*Renouvellement des autorisations de rejets et de prélèvements
 de la centrale nucléaire de Cattenom*

Note complémentaire sur les demandes d'autorisation de rejets radioactifs

Yves MARIGNAC¹, Xavier COEYTAUX²

15 octobre 2003

Figure 1 Répartition de l'impact dosimétrique calculé pour les rejets radioactifs du CNPE Cattenom : comparaison de la répartition aux limites et en rejets réels

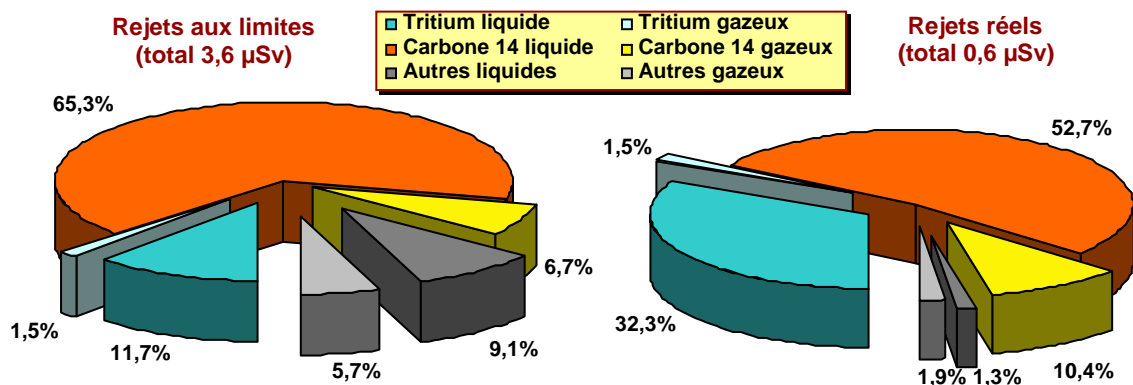
La répartition de l'impact dosimétrique lié aux rejets de la centrale varie fortement selon que l'on considère l'impact estimé aux limites ou pour les rejets réels (voir Figure 1).

Celle-ci montre en tous les cas une importance prépondérante dans l'impact des rejets actuels de la part estimée par EDF comme « fatale », liée au carbone-14 et au tritium, qui représente plus de 95 % de l'impact calculé. De fait, cette situation devrait conduire à une meilleure justification que celle apportée dans le cadre de l'enquête publique par l'exploitant des évolutions envisagées, qui se traduiront inévitablement par une augmentation des rejets de ces deux radionucléides.

Il existe par exemple une différence importante de l'impact tritium liquide selon qu'on regarde sa contribution, en pourcentage, en rejets aux limites ou aux rejets réels. Ainsi, le maître d'ouvrage indique que le tritium liquide représente 15 % de l'impact dosimétrique aux limites. Or, selon une publication co-signé par D. Florence, le représentant de la Division production nucléaire dépêché à Cattenom pour la réunion du 10 octobre 2003, « les évaluations réalisées sur la base de rejets effectifs montrent que l'impact dosimétrique des rejets radioactifs est principalement imputable au carbone 14 (environ 65 %) et au tritium (environ 30 %) »¹¹.

Cette différence est évidemment importante compte tenu de la demande explicite d'EDF de pouvoir augmenter ses rejets en tritium liquide dans les prochaines années. Selon les calculs présentés par l'exploitant au cours de la réunion, l'augmentation des rejets en tritium liquide attendue de l'évolution demandée est d'environ 0,1 µSv (on est, pour ce radioélément très spécifique, dans la situation où dose au rejet limite et dose liée au rejet réel sont très proches). Si cette augmentation est très faible en valeur absolue avec la méthode de calcul présentée par EDF, elle constitue néanmoins un accroissement de plus de 15 % de la dose totale calculée pour les rejets réels.

Figure 2 Photographie d'un crayon présentant une rupture de gaine sur un assemblage du cœur de Cattenom-3, à l'issue du cycle n° 8

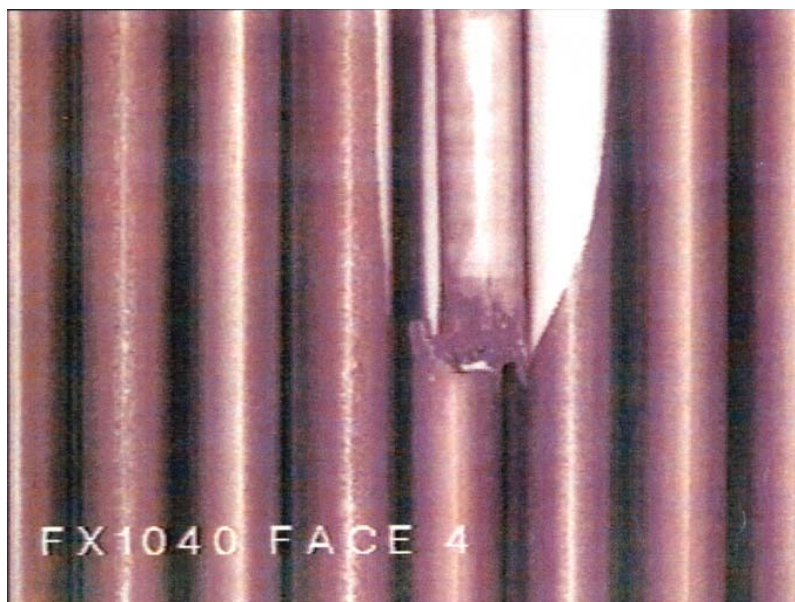
Les problèmes rencontrés sur les crayons combustibles à Cattenom sont beaucoup plus graves et exceptionnels que ces déclarations ne le laissent croire.

La Figure 2 montre une photographie sans ambiguïté d'une rupture très nette sur un crayon dans un assemblage issu du 8^{ème} cycle d'irradiation du réacteur de Cattenom-3.

Figure 3 Evolution des rejets de tritium et de la production électrique de la centrale de Cattenom, 1991-2003

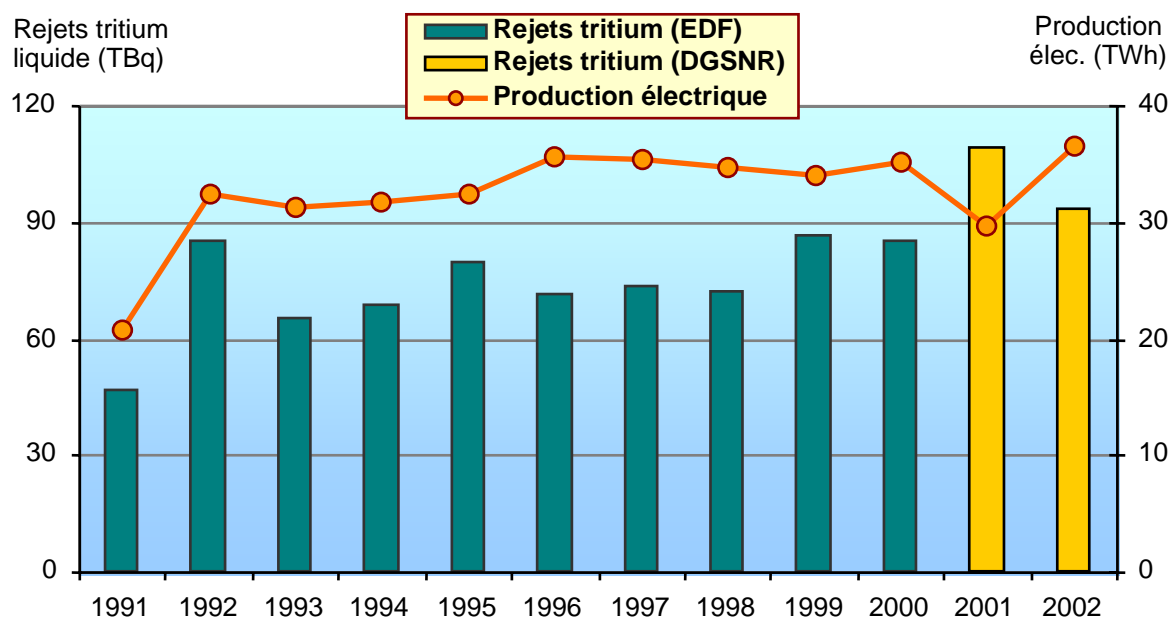
L'évolution des rejets en tritium liquide de Cattenom depuis 1991 ne montre pas, même après le passage en mode Gemmes en 1996-1997, de dépassement du seuil de 30 TBq par réacteur et par an : ainsi, le maximum a été atteint sur cette période en 2001, avec des rejets de 110 TBq, soit 27,5 TBq en moyenne par réacteur (voir Figure 3).

Quelques soient les phénomènes qui ont joué en 2001, l'examen des rejets historiques de Cattenom n'apporte en tous cas aucune justification, en mode Gemmes, au maintien de la limite à 40 TBq au lieu d'une réduction à la limite de 30 TBq par réacteur et par an appliquée dans les autres centrales ayant renouvelé leurs autorisations.

Figure 4 Rejets en tritium liquide, moyenne par réacteur et par an, pour les différents paliers du parc, 1990-2002

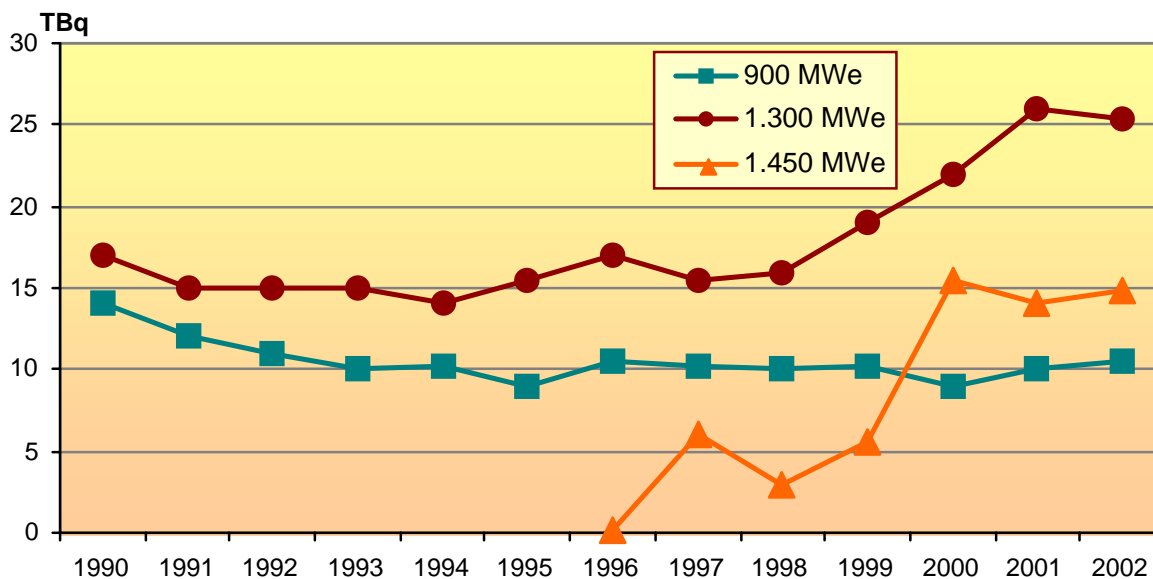
La Figure 4 indique les rejets en tritium liquide observés, en moyenne par tranche et par an, pour les différents paliers du parc nucléaire français. On constate que jamais sur aucun palier le seuil de 30 TBq en moyenne n'a été franchi ni même frôlé. Sur le palier 1.300 MWe, une augmentation est effectivement observable corrélativement à la mise en œuvre de la gestion de combustible dite Gemmes, introduite dans les réacteurs de ce palier entre 1996 et 1997 et fonctionnant à plein équilibre aujourd'hui. Mais le niveau des rejets, qui atteint 26 TBq en 2001, reste sensiblement en deçà des besoins affichés par EDF³³.

Figure 5 Rejets liquides en tritium par réacteur, en moyenne par centrale, en 2001 et 2002

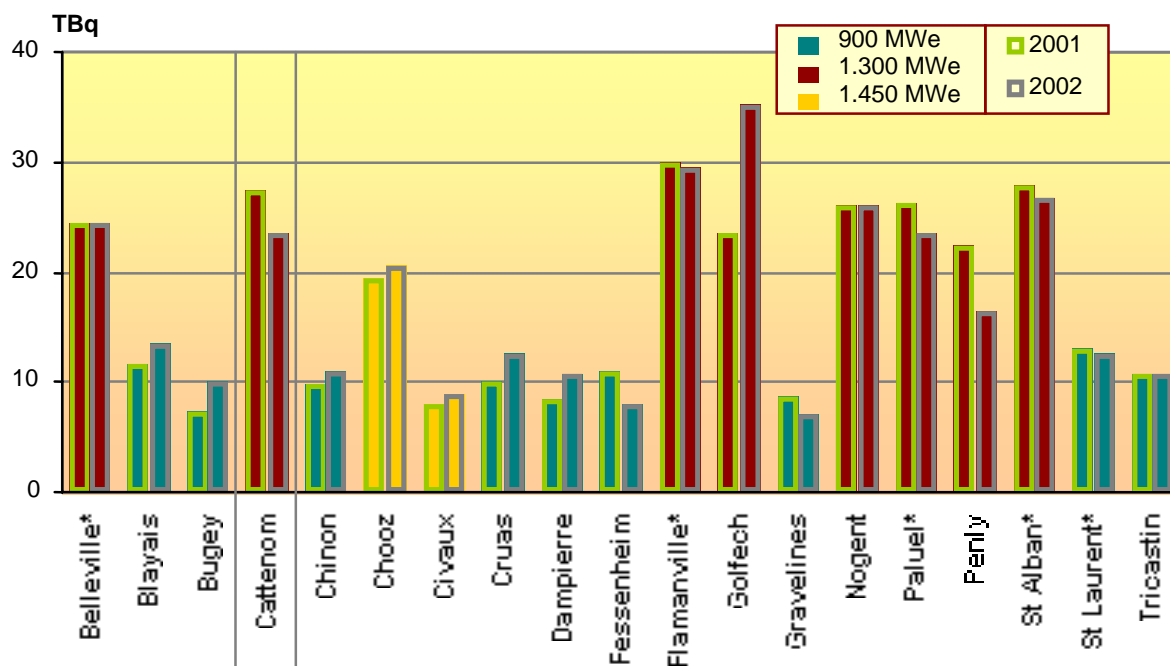
L'analyse plus détaillée des rejets par réacteur pour les différentes centrales en 2001 et 2002 (voir Figure 5), confirme que le seuil de 30 TBq de rejets fatals en tritium liquide pour les réacteurs 1.300 MWe paraît adaptée à leur exploitation actuelle. On note un seul dépassement notable de ce seuil, par la centrale de Golfech (sans dépassement toutefois du niveau des autorisations de l'ancien régime, soit 40 TBq par réacteur, encore en vigueur sur ce site). Les informations à notre disposition ne permettent pas d'expliquer cette donnée, l'hypothèse d'un déstockage étant la plus probable.

Figure 6 Rejets moyens par réacteur des centrales du palier 1.300 MWe : rejets réels et projection sur les rejets équivalents pour un Kp de 85 %, 2001 et 2002

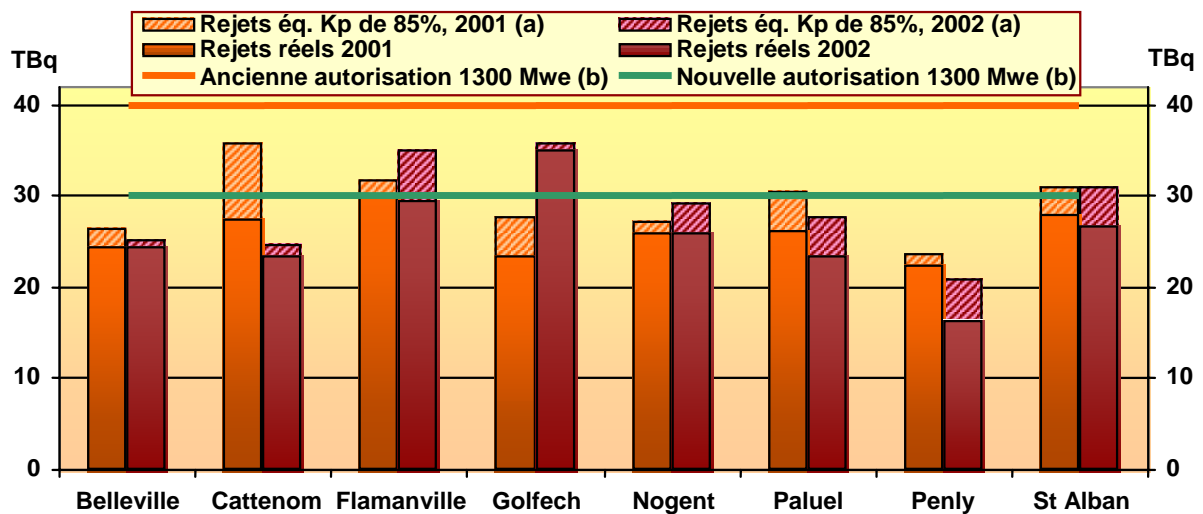
A même taux d'enrichissement, donc niveau d'activation dans le bore constant, une utilisation accrue des réacteurs augmente la production de tritium. La figure 6 indique, à titre d'ordre de grandeur, les rejets équivalents en tritium liquide des centrales du palier 1.300 MWe, par réacteur, si elles avaient fonctionné avec un facteur de charge de 85 % au lieu de leur facteur de charge réel. Il semble indiquer que, outre Golfech qui a réellement excédé le seuil de 30 TBq par réacteur en 2002, plusieurs centrales n'auraient pu respecter ce seuil avec un niveau de production plus élevé. Toutefois, il montre aussi que dans la majorité des cas, la limite de 30 TBq aurait été respectée même avec un facteur de charge de cet ordre.
